Dossier de déclaration de projet et mise en compatibilité du PLU de Rauzan pour le projet de système collectif de collecte et de traitement des effluents vinicoles pour la CUMA vitivinicole de l'Engranne et le GIE Chantemerle

Mémoire en réponse à l'avis de la MRAe de Nouvelle-Aquitaine du 20 octobre 2020

Avis N°2020ANA115 rendu par délégation de la Mission régionale d'autorité environnementale de la région Nouvelle-Aquitaine

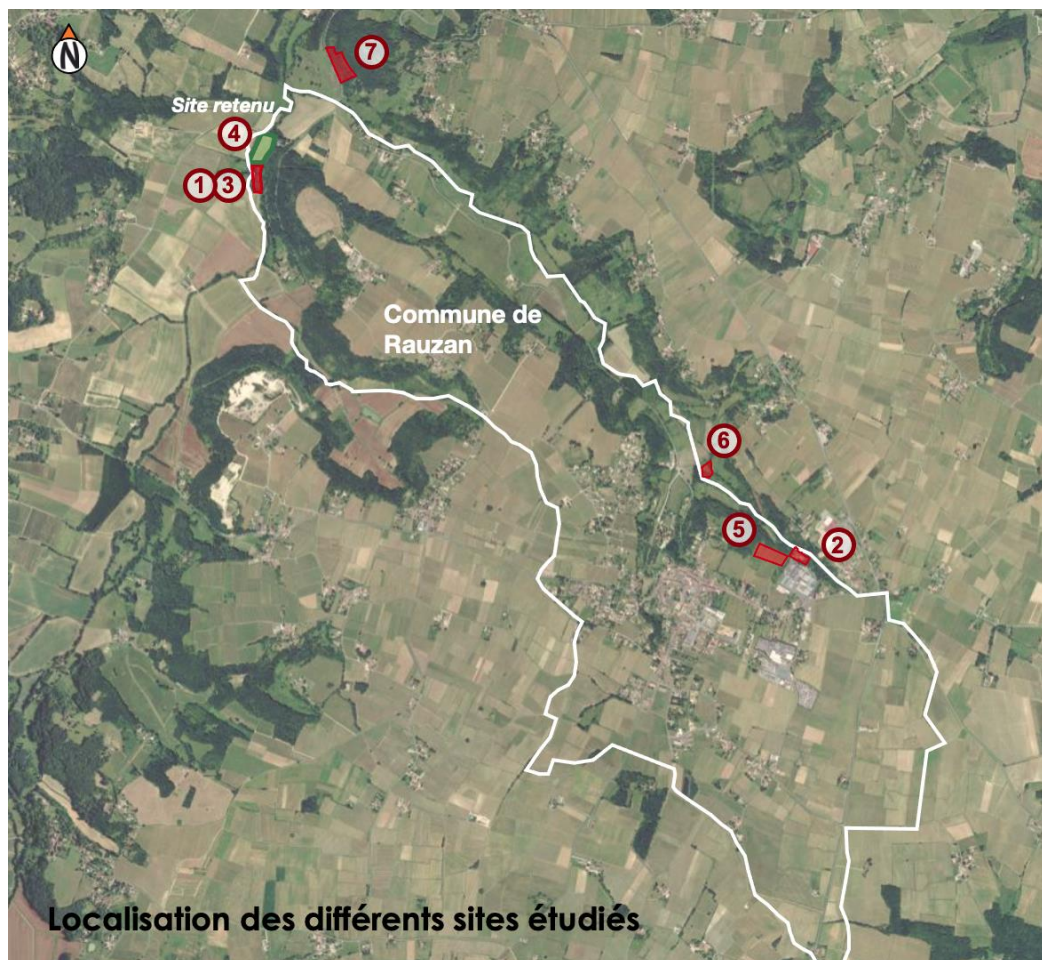
Malgré les éléments de justification du choix du site, la MRAe considère que d'autres scénarios alternatifs auraient dû être étudiés et entend faire valoir que le choix d'autoriser, à proximité immédiate d'un cours d'eau, des installations qui, par leur nature, représentent un risque important de pollution des milieux aquatiques, n'est pas satisfaisant. Dans le cadre de la démarche d'évitement des incidences susmentionnée, elle considère indispensable que la recherche d'autres terrains soit menée sur le territoire de la commune pour la conduite de ce projet.

Le choix du site le plus approprié était conditionné par un certain nombre de composantes obligatoires. Un **tableau de comparaison multicritères** a permis d'objectiver la comparaison des projets et les différents sites étudiés. Il s'est employé à noter des critères concernant les milieux physique, naturel et humain, le paysage et le patrimoine. Il prend en compte les contraintes de localisation, de réalisation technique et l'incidence financière.

Dans ce domaine, **les critères les plus déterminants pour le choix du site sont les suivants :**

- Topographie : le plus plat possible pour éviter le surplus de terrassement et d'excavation.
- Hydrologique : éloigné d'un cours d'eau majeur.
- Environnement : en dehors dans une zone protégée.
- Voisinage : éloigné des habitations.
- Géographique : proximité du site de traitement (GIE Chantemerle) ou du cheminement de la canalisation vers la Dordogne.
- Possibilité d'achat du terrain à un prix cohérent.
- Accès au site fiable et facile.
- Terrain suffisamment dimensionné pour accueillir le projet.

Cette analyse et notation des impacts est établie sur 3 niveaux de notation. De l'impact le plus faible avec une note de 1 et un impact le plus fort de 3. Un impact médian avec une note de 2.

Cette comparaison confirme bien l'intérêt du projet retenu qui est : projet n°1 site 4 (parcelle ZI 123) sur la commune de Rauzan.

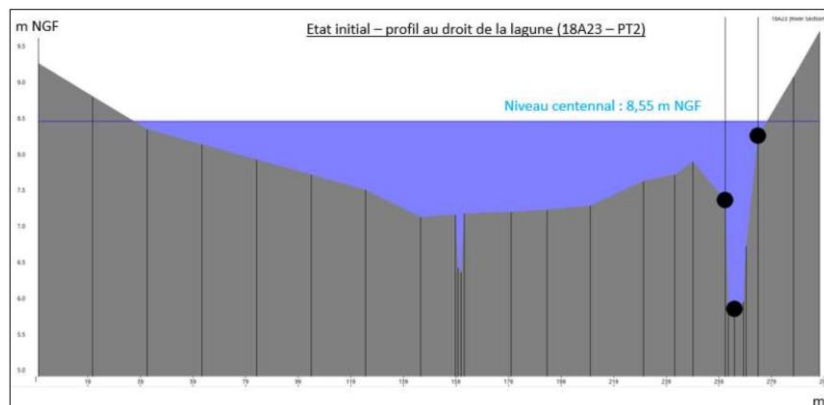
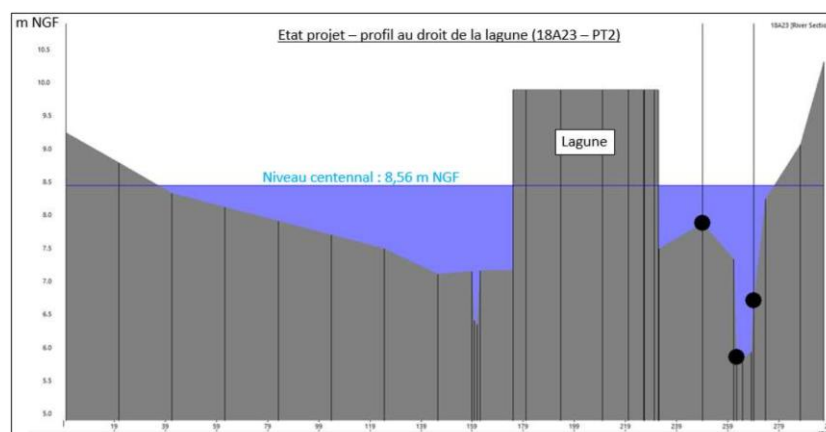
Le principal risque identifié sur le site concerne les inondations par débordement de l'Engranne et par remontée de nappes phréatiques.

Le dossier précise [...] qu'une étude hydrogéologique est en cours pour prévenir tout problème afférent à la circulation des eaux en cas d'inondation.

La MRAe souligne qu'il eut été un préalable indispensable de disposer des résultats de l'étude hydrogéologique dans le cadre du présent dossier, afin d'évaluer les éventuelles mesures à prendre dans le document d'urbanisme.

[...] En l'absence de l'étude hydrogéologique susmentionnée, le dossier présenté par la communauté de Castillon Pujols ne démontre pas que l'artificialisation de la parcelle ZI 123 n'aggraverait pas le risque inondation pour l'habitation du Moulin de Scassefort.

L'étude hydrologique destinée à déterminer les caractéristiques de la crue centennale au droit du site donne les principaux résultats suivants :

- Un débit retenu au droit du site du « Moulin de Scassefort » égal à 36 m³/s pour la période de retour décennale et 72 m³/s pour la période de retour centennale.
- Un niveau de crue centennale au droit de la lagune établi à 8,55 m NGF.

Sur cette base, le projet d'aménagement a été modélisé pour en quantifier les impacts potentiels sur le régime des crues. Les résultats de cette modélisation indiquent que :

- Le projet a peu d'impact sur les vitesses d'écoulement à l'exception des profils localisés en amont de la lagune où on note localement une augmentation de 0,13 m/s, expliqué par le changement de rugosité au droit de l'ouvrage. La vitesse reste toutefois faible dans ce secteur (inférieure à 0,5 m/s).
- Le projet a un impact faible sur le niveau d'eau centennial au droit du projet (+ 0,02 m). Cet impact est très vite atténué en amont du projet (impact nul au droit du profil en travers « PT amont du bassin » situé environ 200 m en amont du projet),
- Aucun impact n'est à attendre en aval du projet, notamment au droit du Moulin de Scassefort. De fait l'emprise de la zone inondable entre l'état actuel et l'état projet n'est pas modifiée.

Ainsi, d'un point de vue des conditions d'écoulements, le projet n'a pas d'impact significatif sur les crues débordantes de l'Engranne.
